**Modulo per la presentazione delle osservazioni per i piani/programmi/progetti sottoposti a procedimenti di valutazione ambientale di competenza statale**

ID: Codice procedura (ID\_VIP/ID\_MATTM):10844

Impianto per la produzione di energia elettrica da fonte eolica, costituito da 6 aerogeneratori della potenza complessiva di 37,2 MW, un sistema di accumulo da 25 MW e relative opere connesse in località "Rempillo" nel comune di Pitigliano (GR).

# ALLEGATO alle OSSERVAZIONI all' IMPIANTO EOLICO denominato REMPILLO nel COMUNE di PITIGLIANO ( GR). Comp

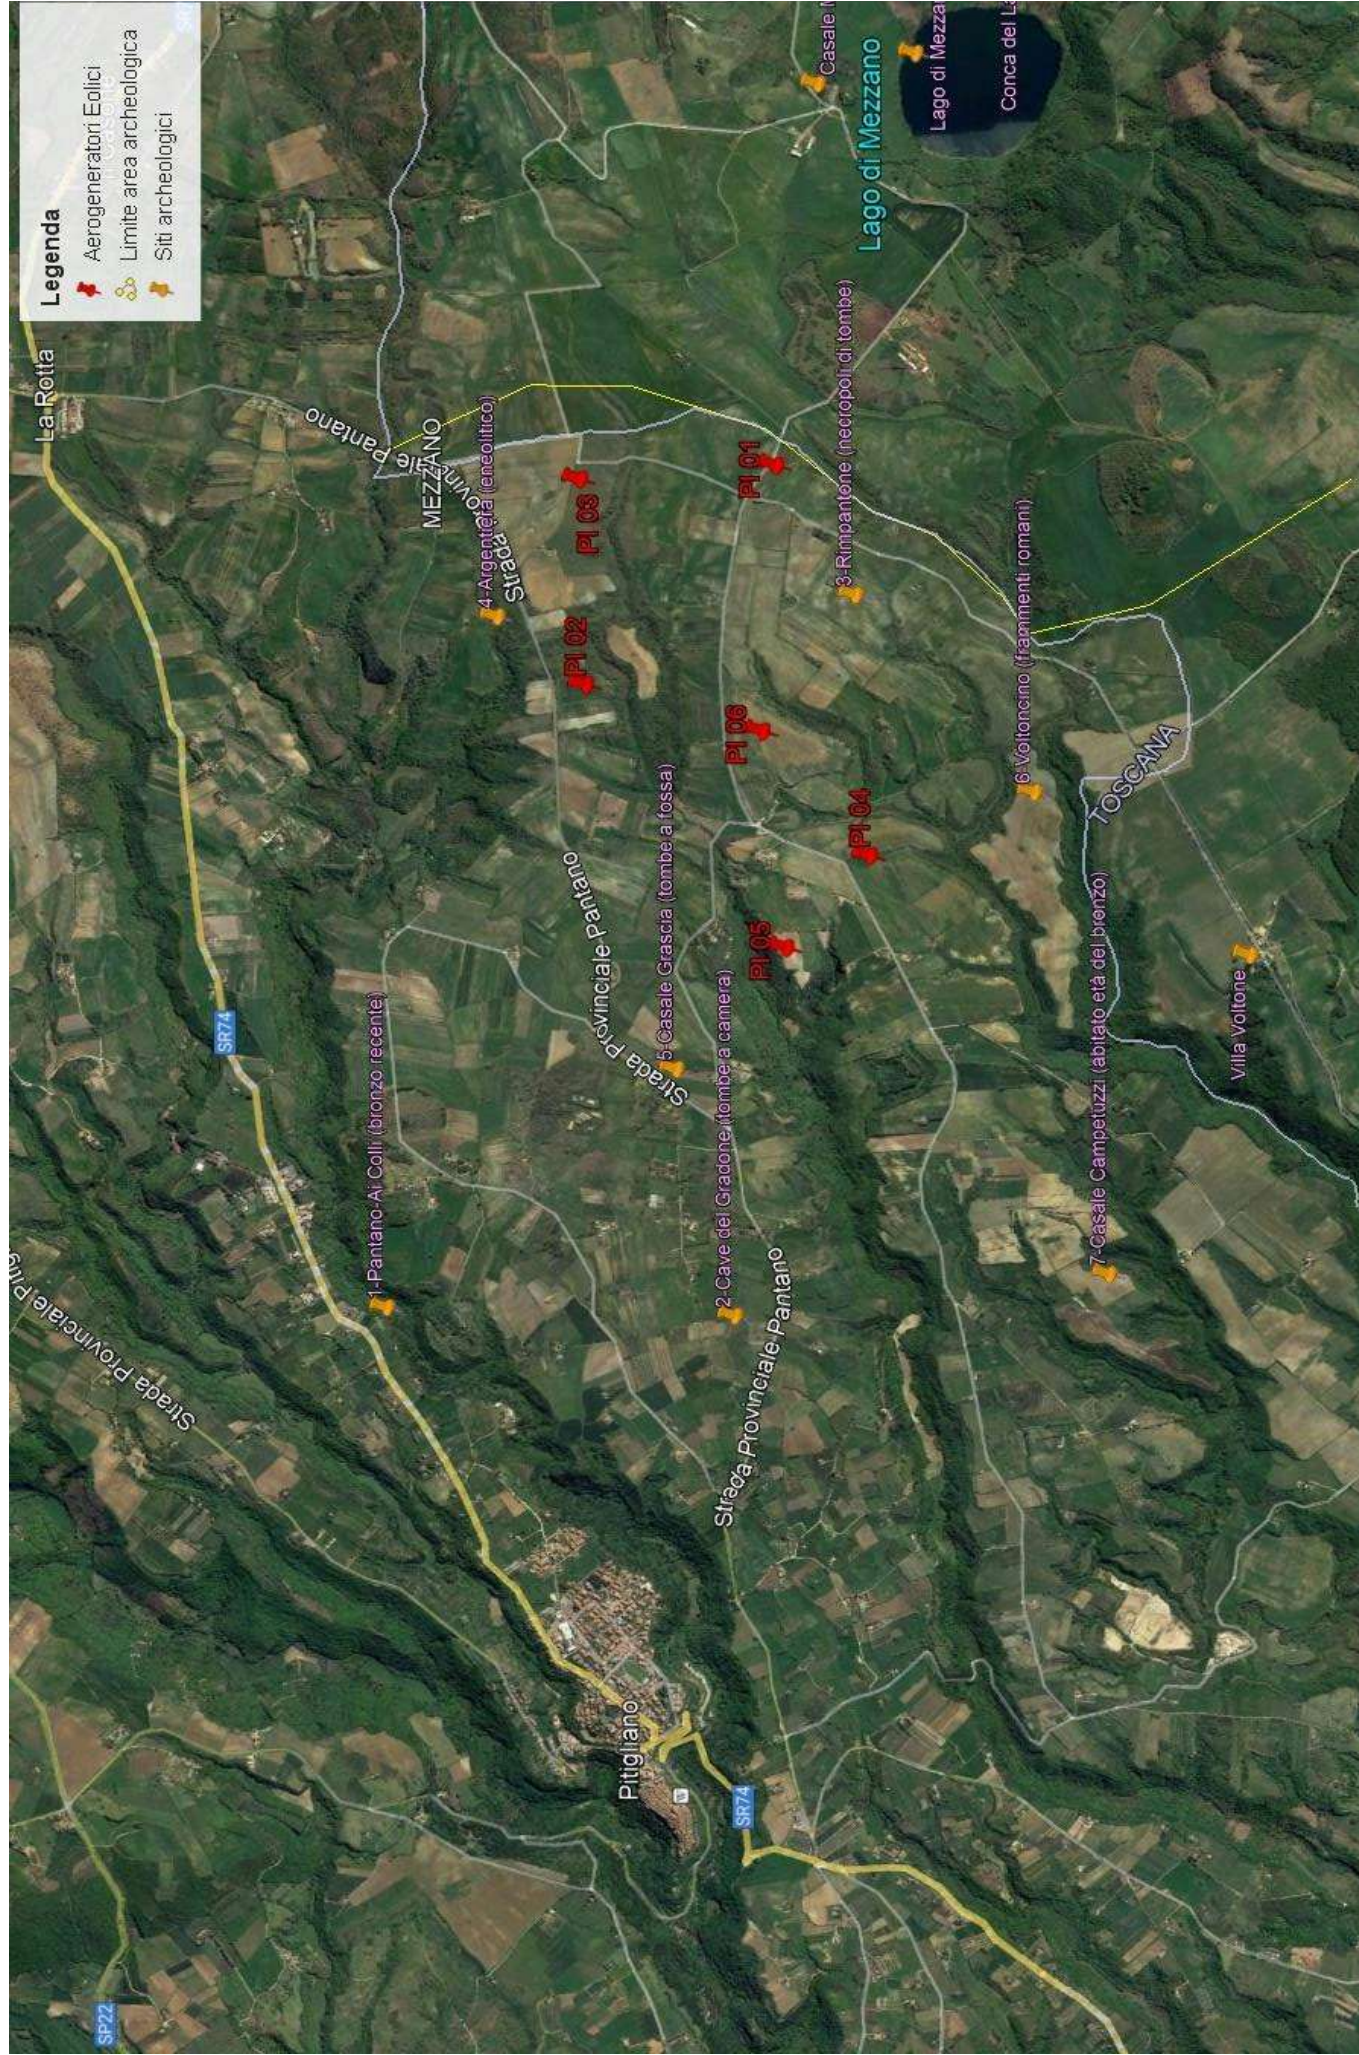
- h) Le zone di interesse archeologico evidenziate nell'immagine n. 3 a cui si aggiungono anche l'importante abitato protostorico di Sorgenti della Nova e Ruderii del Castello altomedioevale che si trovano a circa 4 km dalle aree in cui è stato progettato l'impianto eolico industriale. Poco più lontano i resti del castello medioevale “Morroneccio”. Nell'area vasta le preziose necropoli eneolitiche (Poggi Alti) ed etrusche di Pitigliano, Sovana e Sorano.
